改善箇所説明図

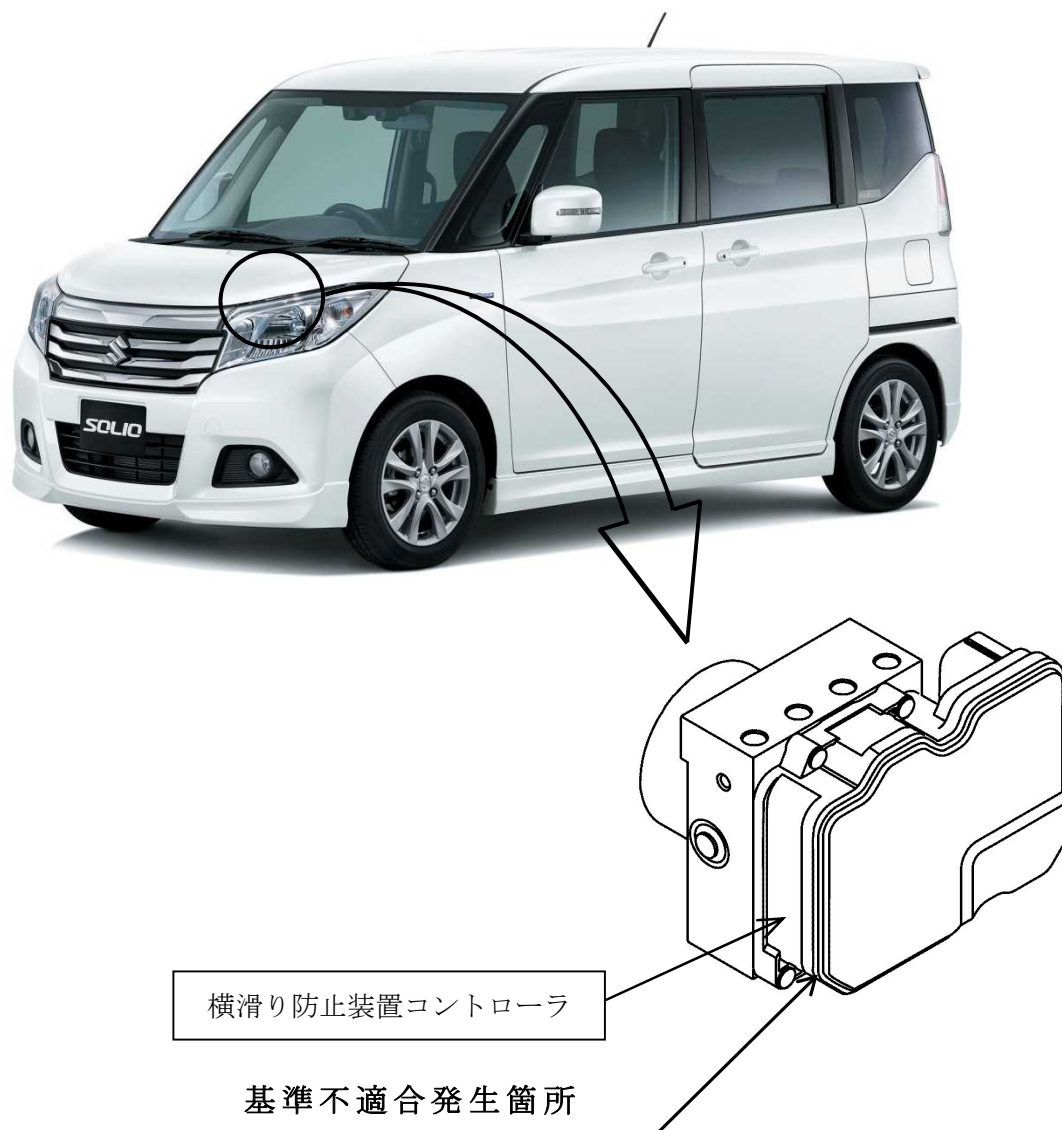
横滑り防止装置のコントローラの制御プログラムが不適切なため、横滑り防止装置作動中、ブレーキ制御に使用する駆動モータの影響で、コントローラに内蔵されているヨーレートセンサの出力信号を異常値と誤判断することがある。そのため、横滑り防止装置作動中にも関わらずブレーキ制御を停止して、走行安定性が損なわれるおそれがある。また、衝突被害軽減ブレーキが作動中に停止するおそれがある。

全車両、横滑り防止装置の制御プログラムを対策プログラムに書き換える。

識別：横滑り防止装置コントローラに橙色のシールを貼付する。
